An
BÜRGERMEISTER DER MARKTGEMEINDE HORNSTEIN
DAMEN UND HERREN DES GEMEINDERATS

„Erinnerung“ #1 und #2

zur 1. Änderung des Bebauungsplanes für Hornstein (öffentliche Auflage von 08.11 bis 21.12.2021)

Abb. 2: nicht nutzbare Flächen für Bauteil 1 (rot) und Bauteil 2 (blau) zum Nachweis der erforderlichen Bebauungsdichte von 350 m² je Wohneinheit – Fußweg >250m von z.B. Haus 10 zur „Freifläche“

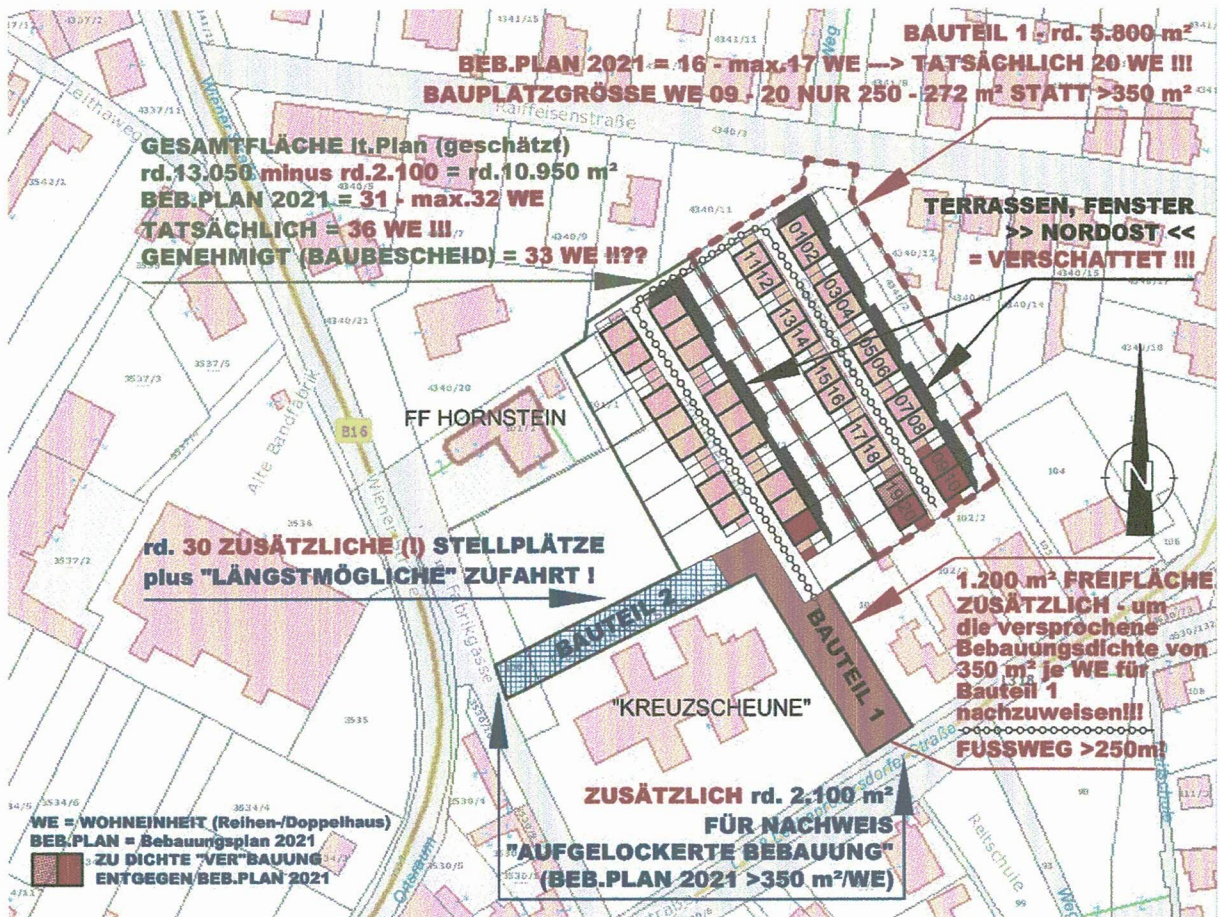
Diese Grundanteile sind von den zukünftigen Reihen- bzw. Doppelhausbewohner*innen praktisch **kaum bis nicht nutzbar**, weil weit entfernt (rund 250 m Fußweg z.B. für Häuser 10 und 20) und aufgrund der Anordnung der gesamten Anlage nur kompliziert erreichbar. **Allerdings: im Sinne der Bebauungsbestimmungen müssen diese von allen Mietern/Käufern offenbar mitfinanziert, mitverwaltet und somit erhalten werden!**

Die Pflichtstellplätze selbst (zwei je Wohneinheit) sind – um die Bebauungsdichte erhöhen zu können – zwischen den Gebäuden in einer aus planerischer Sicht nicht nachvollziehbaren Weise so vorgesehen, dass der jeweils hintere Stellplatz nur befahren werden kann, wenn der vordere freigemacht wird. Auch dieses Problem wäre lösbar gewesen, wenn die Forderung nach einer „Mindestbauplatzgröße“ von 350 m² (nämlich pro Wohneinheit – auch unter Berücksichtigung der erforderlichen Allgemeinflächen!) eingehalten worden wäre!

Abb. 3: Mindestanforderungen gemäß TRVB*) für Feuerwehr-Zu-/Abfahrten, Wendeflächen, Aufstellflächen und Länge von Sackgassen – das Fehlen stellt in Summe ein erhebliches Sicherheitsrisiko dar

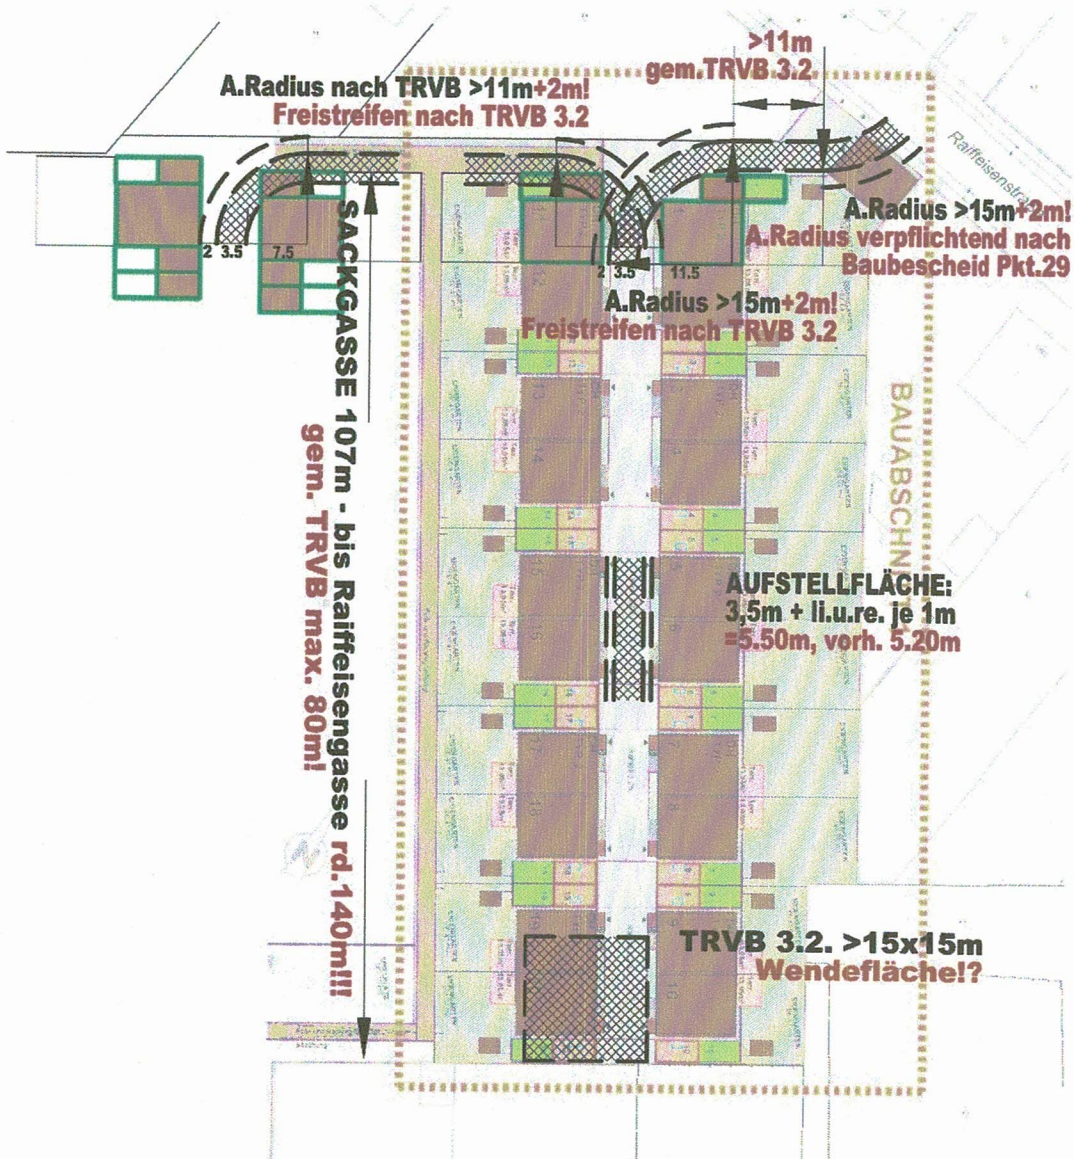
Und, selbst wenn man die im Baubescheid formulierte „Ausnahme“ zulässt, bleibt der „Getreideweg“ eine „Sackgasse“ gem. TRVB*) 134 F Pkt. 3.2. **Diese darf auch im „Ausnahmefall“ (Zitat TRVB*) höchstens eine Länge von 80 m aufweisen – der „Getreideweg“ ist (ohne Zufahrt) >100 m lang!**

Die Ausgestaltung des „Rad- und Fußweges“ entlang der nördlichen Grundgrenze als „**Kompensationsmaßnahme**“ (Zitat Baubescheid) in befestigter Form (180 kN) ist ein interessanter Vorschlag, weil dieser Weg sowohl von Seiten des Holunderweges, als auch von der Getreidegasse mit LÖSCHFAHRZEUGEN (180 kN) **NICHT BEFAHRBAR** ist (Kurvenradien werden lt. TRVB mit 11 m angenommen - s. Abb. 3).

Zu Pkt. 29) Der im Baubescheid geforderte Außenradius für die Feuerwehrezufahrt von 15 m scheint im nachgezeichneten Lageplan (Originalzeichnung war nicht zugänglich) beim Einbiegen von der Seite Raiffeisenstraße in den Getreideweg **NICHT MÖGLICH** zu sein. Insbesondere der nach Pkt. 3.2 erforderliche 2 m breite „**FREISTREIFEN**“ an der Kurvenaußenseite (wegen überhängender Fahrzeugteile) **ist nicht darstellbar**.

Zu Pkt. 28) Die Feuerwehrezufahrt wurde mit 3,50 m festgelegt – das entspricht auch der TRVB*). Nicht festgelegt wurden die in diesem Fall nach TRVB*) im Falle von „Sackgassen“ erforderliche **UMFAHRUNGSMÖGLICHKEIT** oder eine **WENDEFLÄCHE** und die jedenfalls nach Pkt. 3.3. erforderliche **Feuerwehr-AUFSTELLFLÄCHE**.

Das Fehlen einer Wendefläche (Mindestgröße 15 x 15 m) stellt ein erhebliches Risiko für die Sicherheit der Bewohner im Falle von Einsätzen der **Feuerwehr** wie auch von **Rettungsdiensten** dar. Hier wurde im Baubescheid **weder eine Ausnahme noch eine „Kompensationsmaßnahme“** formuliert.

Wie erwähnt, ist neben der Feuerwehzufahrt auch eine **Feuerwehr-Aufstellfläche** erforderlich (Pkt. 3.3.1). Diese ist (TRVB) dadurch gekennzeichnet, dass beiderseits der mind. 3,50 m breiten Fahrspur ein Streifen von jeweils 1 m von jeglicher Bebauung, höherer Bepflanzung etc. freizuhalten ist. Insgesamt ergibt sich daraus die Forderung nach einer freien Breite von 5,50 m. Im Fall der „Getreidegasse“ ist diese freie Breite nur mit 5,20 m gegeben (7,20 m Hausabstand minus beidseitig Vorgarten je ein Meter), da im „Bereich der „Vorgärten“ entlang der Doppelhäuser Stiegenanlagen erforderlich sind, welche gemäß OIB (ab 2 Stufen – hier bis 3 Stufen vorhanden) mit zumindest einem Handlauf – stiegenaußenseitig – auszustatten sind.

Dass gem. TRVB*) diese Aufstellfläche noch dazu einen Mindestabstand von der jeweiligen Fassade von 3,00 m aufzuweisen hat, soll nur abschließend erwähnt sein – dieser Abstand ist im Falle der gegenständlichen Planung ebenfalls nicht erkennbar.

Es fehlen hier demnach sowohl eine Wendefläche, wie auch die erforderliche freie Aufstellfläche für Feuerwehrfahrzeuge, die Sackgasse ist deutlich zu lang und die Zufahrt/Abfahrt ist nur erschwert bis gar nicht möglich.

Abb. 4: Auszug aus Bebauungsplan 2021 – Entwurf – für den Bereich Kreuzscheune. Die vorgesehenen Bauungsbestimmungen wurden einkopiert

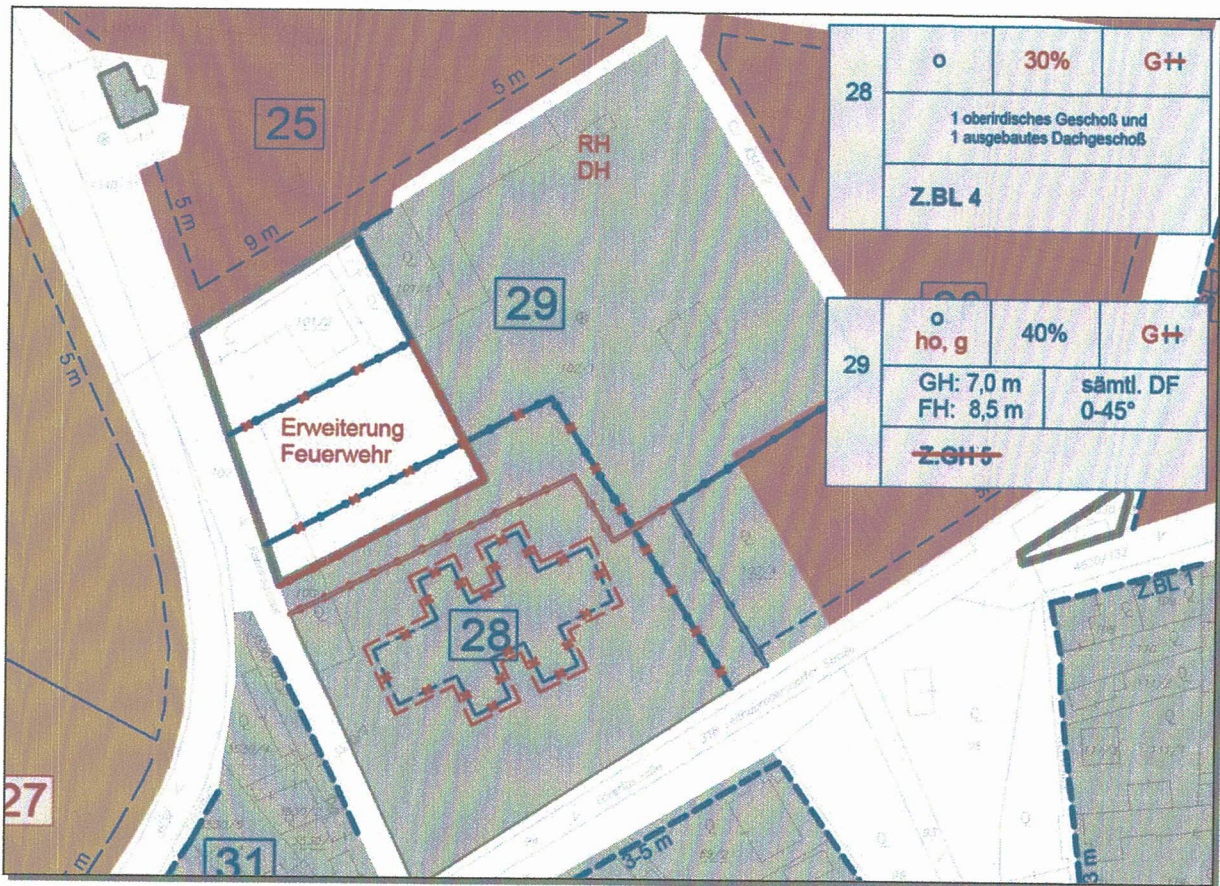
Der zweite Problemkreis betrifft die denkmalgeschützte Doppelkreuzscheune (BDA 112403). Hier wird im Bebauungsplan eine Verschiebung der Baulinie um rund zwei Meter vor die jeweilige Fassadenaußenkante des historischen Gebäudes vorgegeben. Die Begründung dafür war (Präsentation im Forsthaus, am 19.10.2021), dass es „(...) im Falle einer Wohnnutzung notwendig sein könnte, Treppenanlagen, Erker, Balkone, Terrassen etc. „vorzubauen“ ...“ (Zitat DI J. Schmidbauer u. Mitarb., AIR)

Mit Kenntnis des § 5 im Burgenländischen Baugesetz 1997 (Anm.: Fassung ab 2020) ist für derartige Vorhaben allerdings **nicht** die Verlegung der Baulinie erforderlich – es muss nur alles „(...) **ohne Beeinträchtigung des Ortsbildes** und der Sicherheit von Personen und Sachen (...)“ geplant und errichtet werden. Hinzu kommt selbstverständlich die direkte Einbindung des Denkmalamtes.

1. Keine Verschiebung der Baulinie von der Bestandsfassade nach außen.
2. Rücknahme der Widmungsänderung von „Sonderbereich“ auf „Geschosswohnungsbau (...)“ für den Bereich 28 sowie keine Angaben zu Bebauungsdichte, Geschossanzahl, Baulinien-Zusatzbestimmungen, etc. „Sonderbereich“ (Denkmalschutz) wird wieder hergestellt.
3. Zur Vorbereitung wird vorgeschlagen, eine Arbeitsgruppe von Interessierten einzuladen, welche möglichst in ein, maximal zwei Tagungen ein Nutzungskonzept für die denkmalgeschützte „Kreuzscheune“ vorbereitet, welches im Rahmen eines Planungswettbewerbes zu vertiefen wäre. Dies sollte – wie in anderen Gemeinden mit vergleichbaren Projekten – im Interesse der Entscheidungsträger und vor allem der Bewohner*innen auch in Hornstein möglich sein.
